con la presente si inviano le Osservazioni contro il Progetto di un impianto eolico codice procedura ID_VIP/ID_MATTIM: 1269 denominato "Pitigliano" ubicato nei comuni di Pitigliano (GR) e Sorano (GR) costituito da 20 (venti) aerogeneratori di potenza nominale 7,0 MW per un totale di 140,0 MW con relative opere connesse ed infrastrutture indispensabili.

Modulo per la presentazione delle osservazioni per i piani/programmi/progetti sottoposti a procedimenti di valutazione ambientale di competenza statale

“Progetto di un impianto eolico denominato “Pitigliano” ubicato nei comuni di Pitigliano (GR) e Sorano (GR) costituito da 20 (venti) aerogeneratori di potenza nominale 7,0 MW per un totale di 140,0 MW con relative opere connesse ed infrastrutture indispensabili”

Immagine 1. Vincoli ex art. 136 del CBC dal PIT della Regione Toscana e zona approssimativa dove è progettato l'impianto industriale.

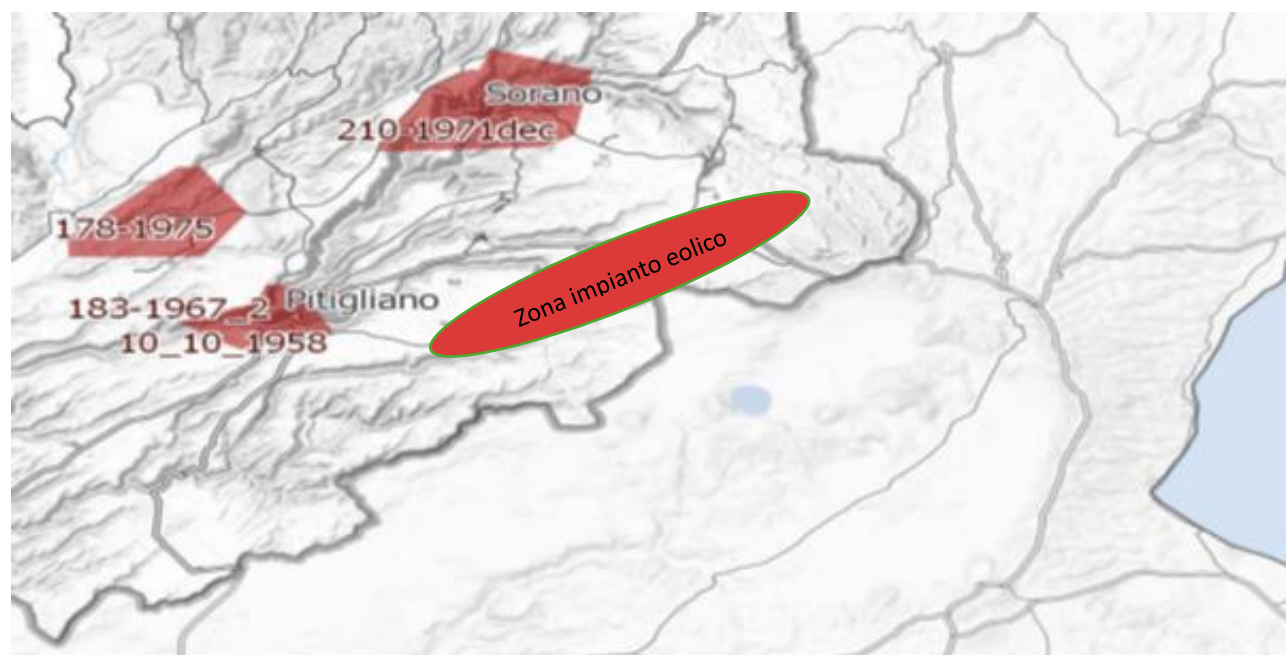
Inoltre, come sostiene la Proponente parte dell'impianto si verrebbe a trovare a 3,5 km dal centro abitato di Sorano. Infatti, tre degli aerogeneratori WTG 08, 09, 10 sono addirittura all'interno delle fasce di rispetto dei 3 km del suo vincolo paesaggistico di notevole interesse pubblico ex art 136 del CBC. Si evidenzia che così si crea

un'ulteriore incompatibilità con la tutela del Paesaggio.

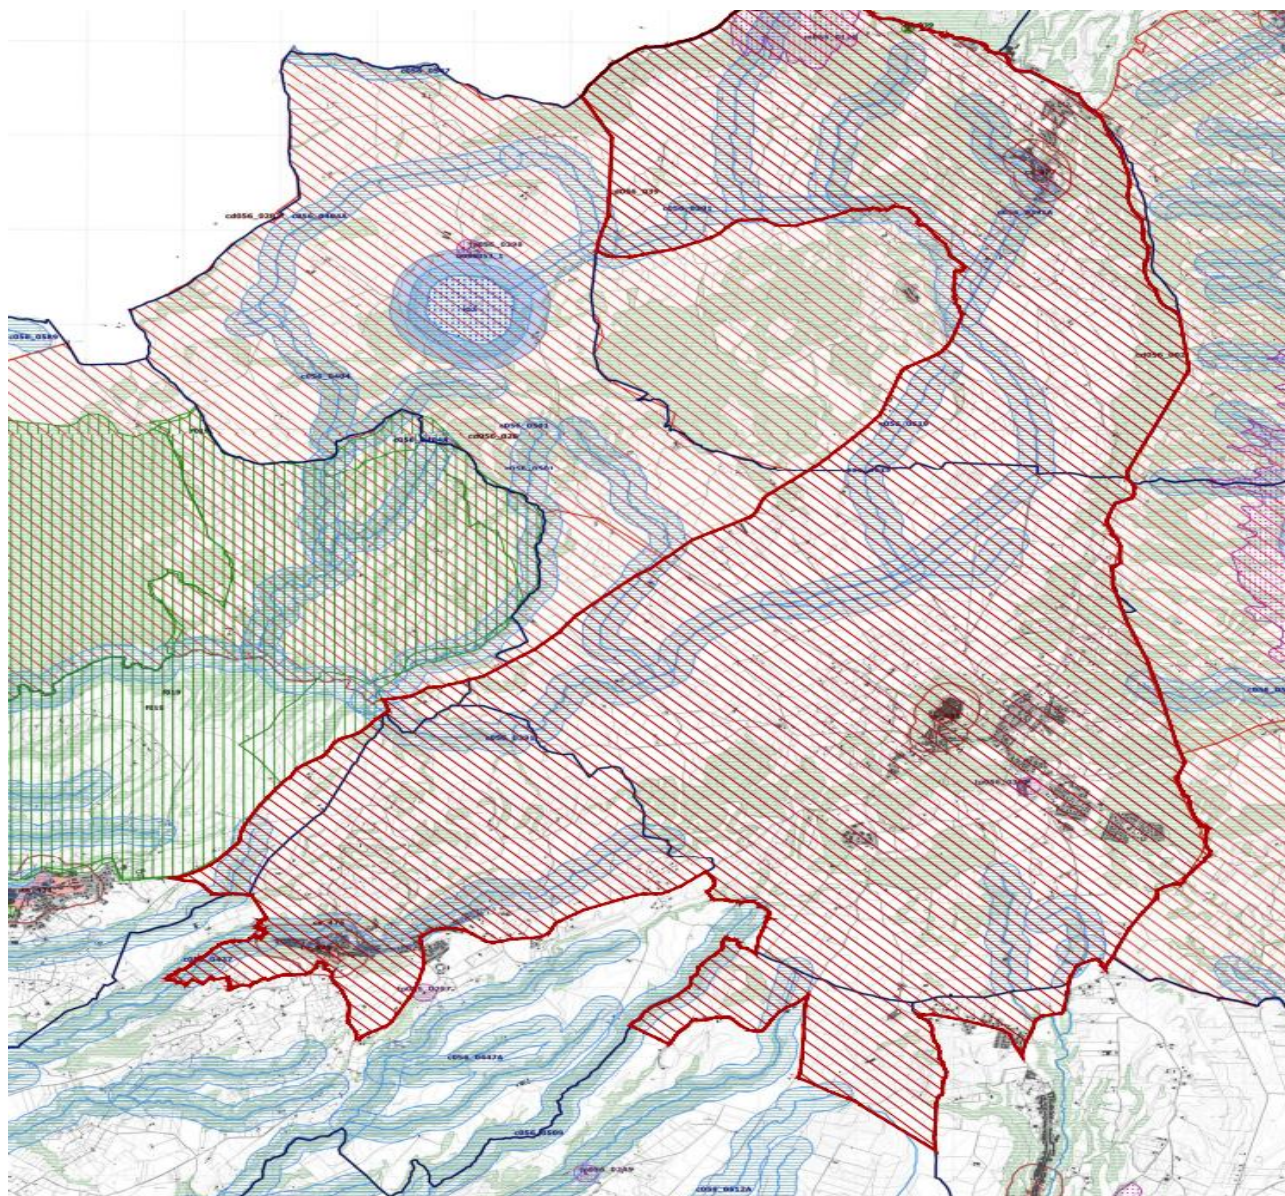
Come è illustrato nell'immagine si ribadisce che l'impianto industriale "Pitigliano" ricade completamente all'interno delle fasce di rispetto dei due vincoli di notevole

interesse pubblico e lambisce quelle di un terzo vincolo e quindi come affermato dal Consiglio di Stato nelle sentenze citate, l'impianto è insediato in area non idonea ai sensi dell'art. 20 comma 8 lettera c quater del D.Lgs. n. 199/2021 e ss.mm.ii al contrario di quanto sostiene la proponente.

Immagine 3. Cumulo di una parte di impianti eolici, fotovoltaici e geotermici industriali in progettazione ed esistenti intorno all’eolico industriale “Pitigliano”.

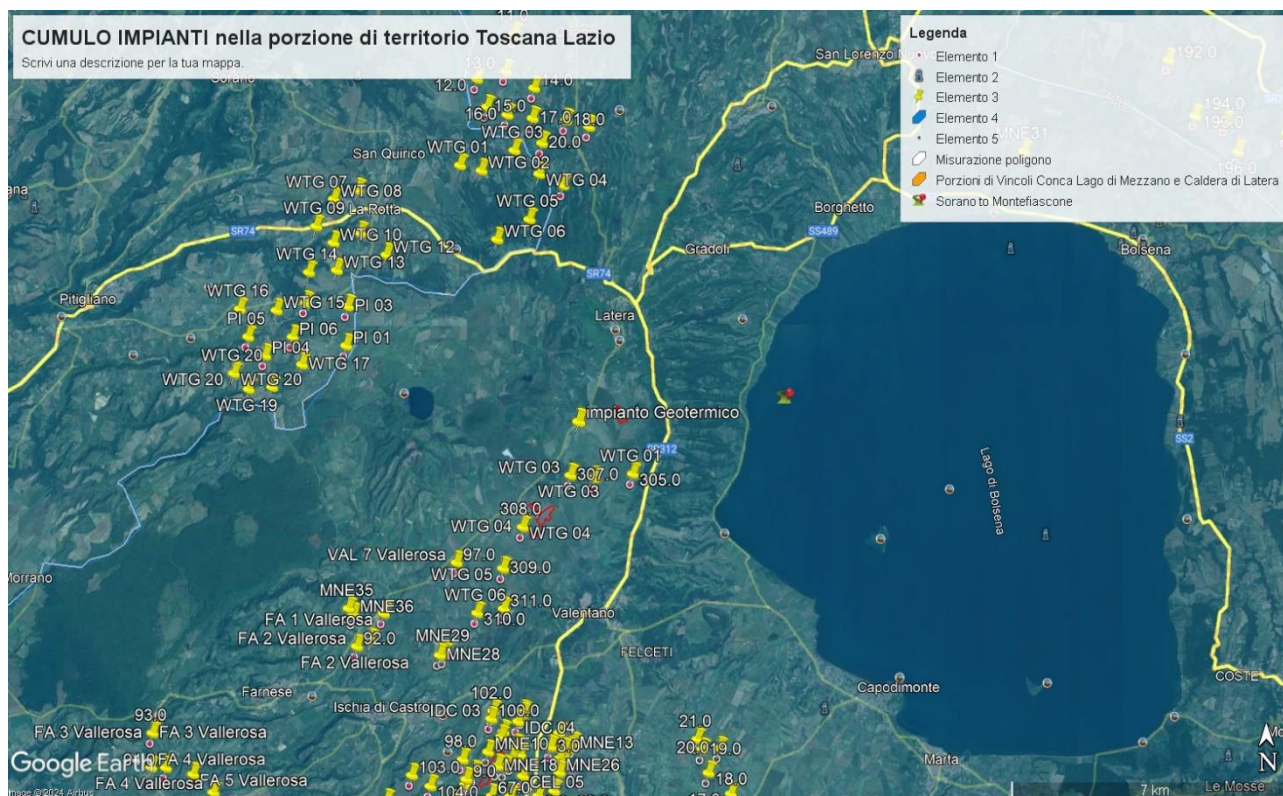
Beni Culturali “*Ambito paesaggistico, geologico e geomorfologico dell’orlo della caldera di Latera ...*” Non vengono nemmeno citati gli impianti eolici in progetto al MASE, il “Rempillo” (6 aerogeneratori) e un altro in verifica amministrativa di 14 aerogeneratori e 72, 6 MW. Ad oggi nei territori di Pitigliano, Sorano e in quello limitrofo potenzialmente potrebbero essere insediati 40 aerogeneratori alti 200 metri e larghi 170. Ma la proponente non cita neanche altri impianti che creerebbero il cumulo e quindi maggiore impatto. Infatti, sul territorio della “Città del Tufo” (Sorano e Pitigliano) impatterebbero anche l’impianto eolico “Montarzo” di Onano con 13 aerogeneratori con le dimensioni ricordate, l’altro eolico industriale nel territorio di Valentano con sette aerogeneratori (stesse dimensioni), gli impianti di Farnese con un minieolico di 3 Torri alte 60 metri già installate in località Poggio del Crognolo e l’impianto eolico industriale “Vallerosa” (7 aerogeneratori alti 200 metri e larghi 158 metri) in procedura VIA presso la Regione Lazio. Inoltre, altri impianti del minieolico già presenti a Valentano, Cellere e Piansano e due progetti eolici industriali con le stesse dimensioni (200 m x 170 m) nel Comune di Ischia di Castro. La valutazione del cumulo non prende neanche in considerazione gli impianti industriali di fotovoltaico e agrivoltaico in progetto a Farnese, Valentano, Ischia di Castro, Cellere. L’impianto geotermico in procedura Via al MASE, progettato nella Caldera di Latera. Quindi è stata effettuata una valutazione del potenziale impatto cumulativo non veritiera a dispetto di quanto affermato dalla proponente che sostiene di aver preso in considerazione uno spazio di 10 km intorno al suo impianto per gli impatti che si creerebbero.

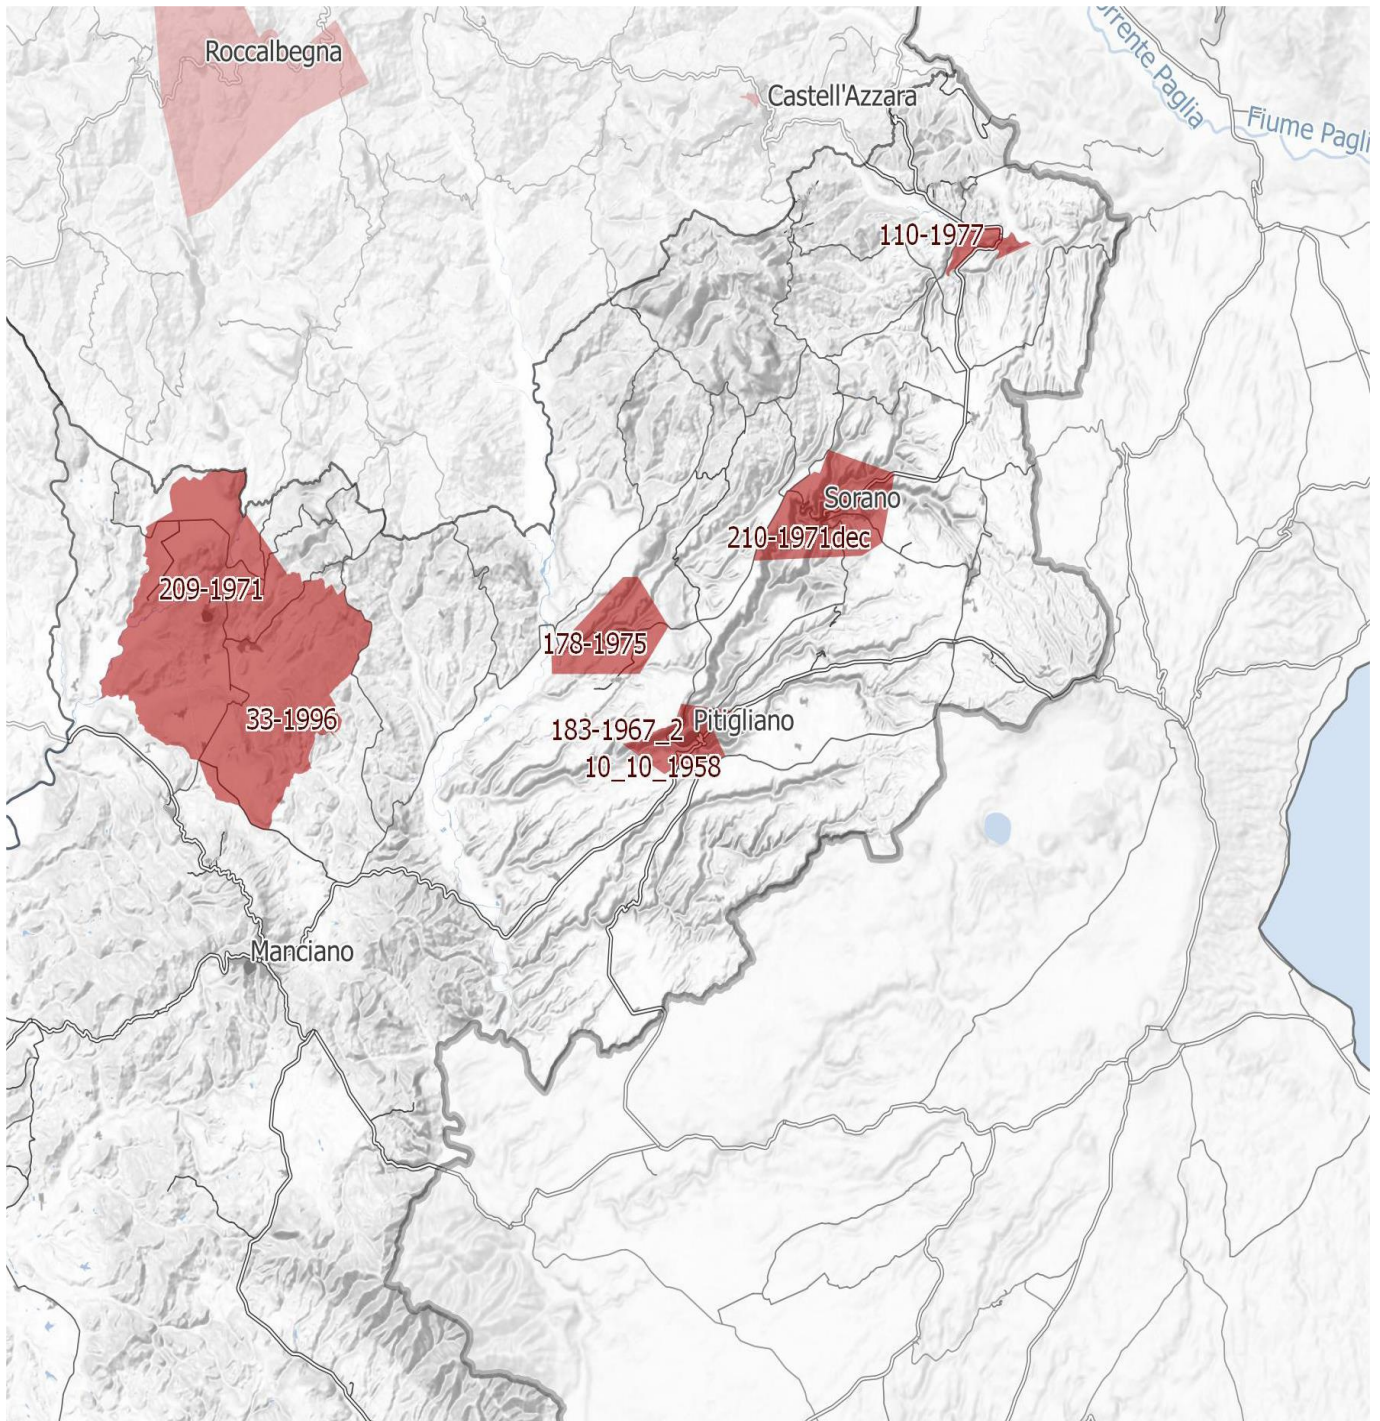
IMMAGINE n. 4 Si evidenzia che i tre aerogeneratori WTG 07, WTG 08 e WTG 09 impattano con il vincolo paesaggistico di notevole interesse pubblico del Centro Storico di Sorano. Il WTG 07 si troverebbe a 2828 m, WTG 08 2504 e WTG 09 2990. Il cavidotto dell'impianto invece impatta in buona parte del Vincolo paesaggistico ex art. 136 del CBC del Centro Storico di Pitigliano.

IMMAGINE n 5. Mappa eolici elaborata dall'Associazione Amici della Terra. La mappa evidenzia il cumulo degli impianti tra Lazio e Toscana.

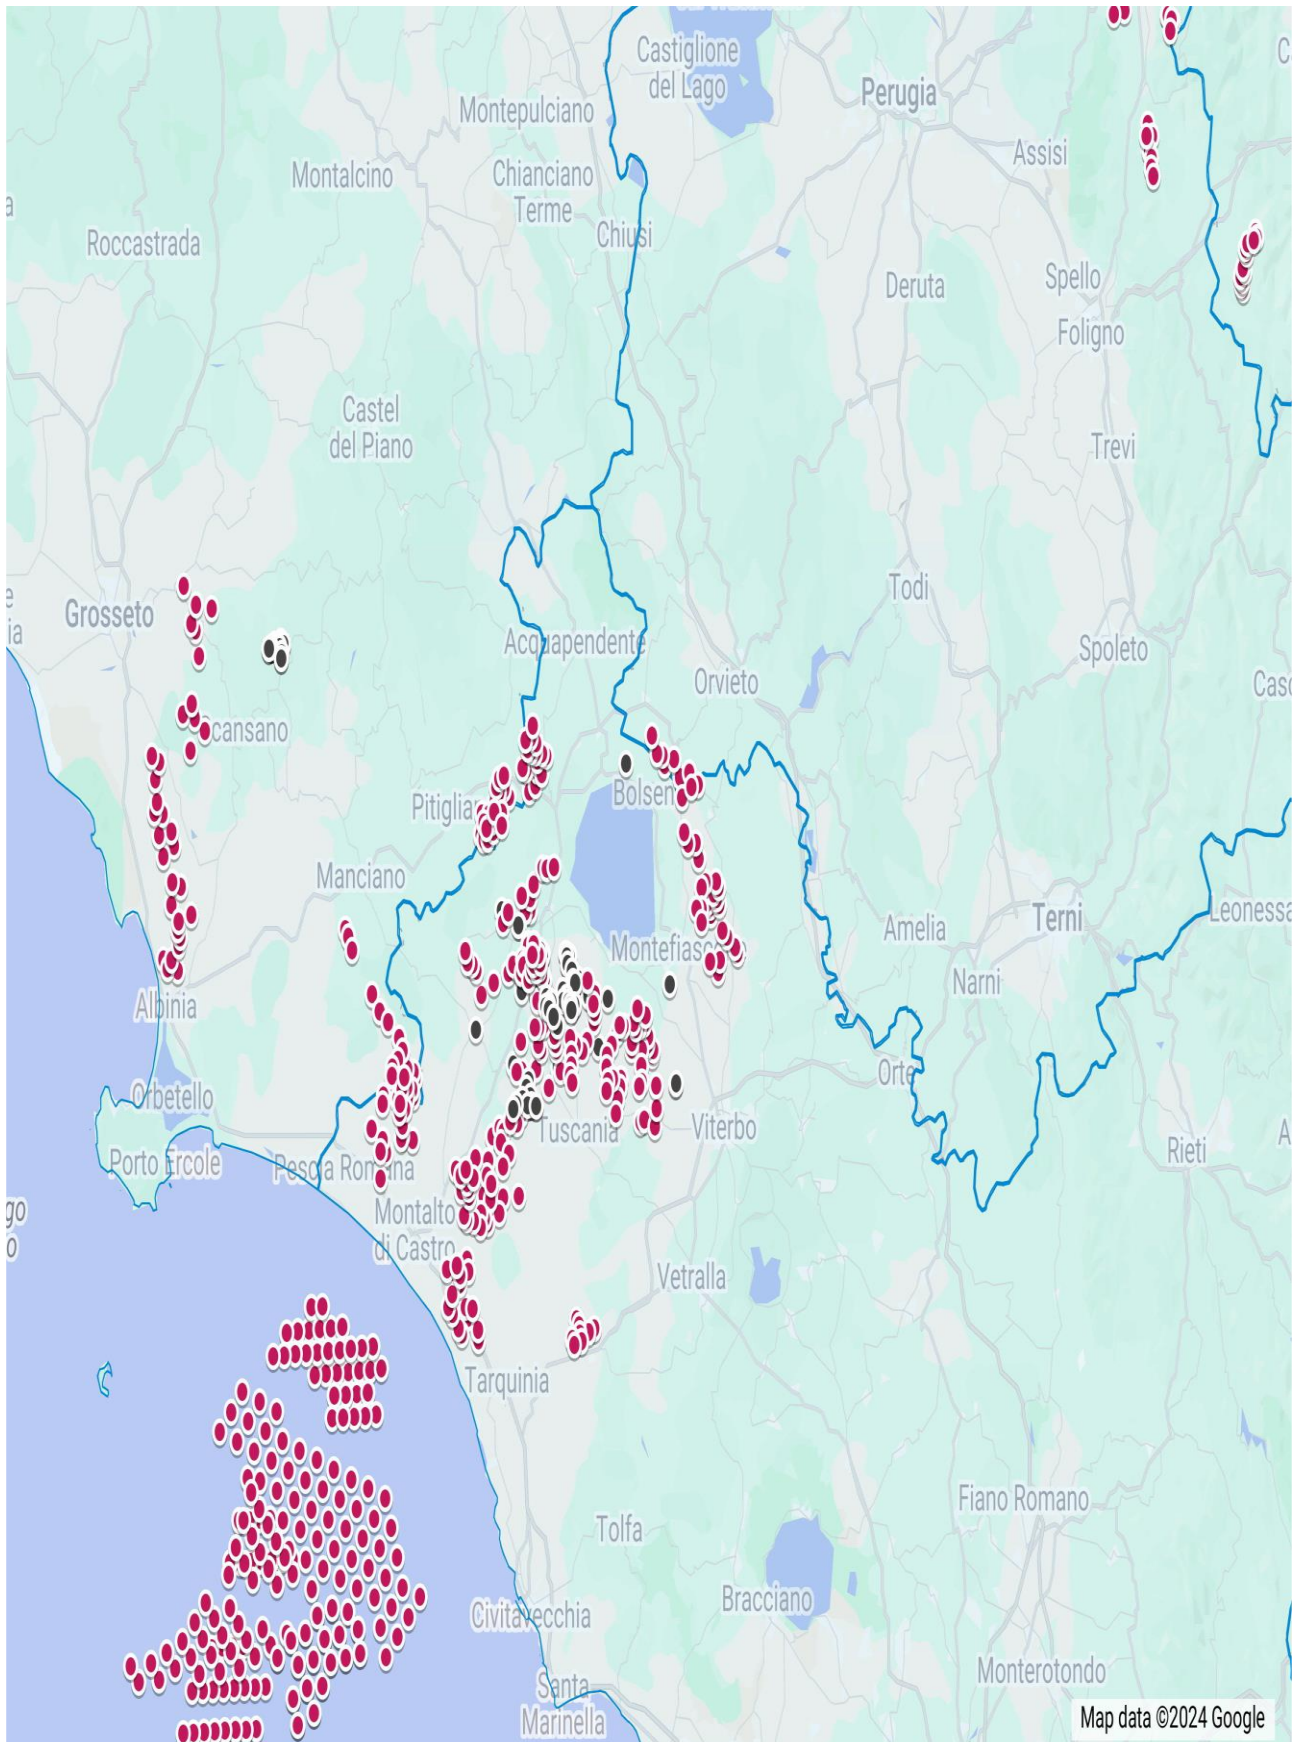
Riguardo al cumulo degli impianti FER, le mappe prodotte dalla proponente riguardano, come già evidenziato, soltanto una parte molto piccola degli impianti FER dell'area intermedia e vasta e in particolare di quelli eolici che contribuiscono a creare un notevole cumulo e la saturazione del territorio tosco laziale. Riguardo al cumulo dei soli impianti eolici si riporta la mappa dell'intervisibilità degli impianti eolici elaborata dall'Associazione nazionale “Amici della Terra”.

IMMAGINE n. 7 Mappa della intervisibilità degli impianti eolici elaborata dall'Associazione nazionale Amici della Terra. La mappa non è aggiornata comunque rende molo bene dell'enorme impatto visivo creato dal cumulo degli impianti.

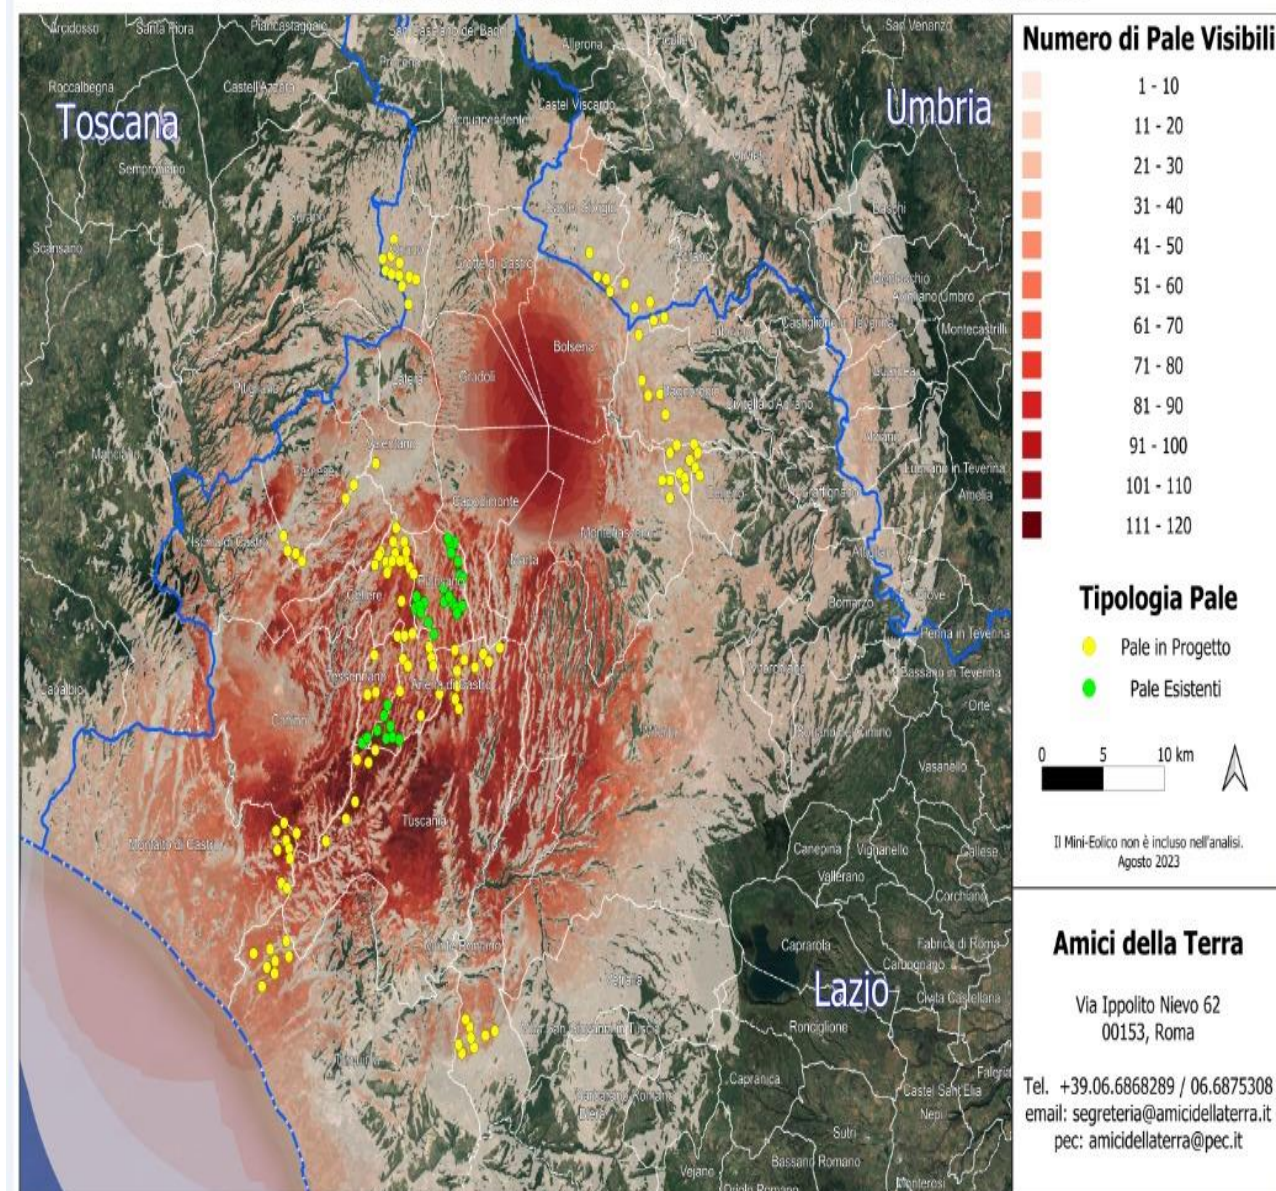
Se agli impianti eolici rappresentati qui sopra che non comprendono sia l'impianto eolico Pitigliano e le altre 14 pale del progetto eolico in verifica amministrativa sempre nel territorio di Pitigliano si aggiungono i migliaia di ettari (7000 fin'ora) di territorio occupato dagli impianti fotovoltaici e agrivoltaici e dalle altre tipologie appare chiaro il numero spropositato degli impianti FER nella bassa toscana e nella Tuscia.
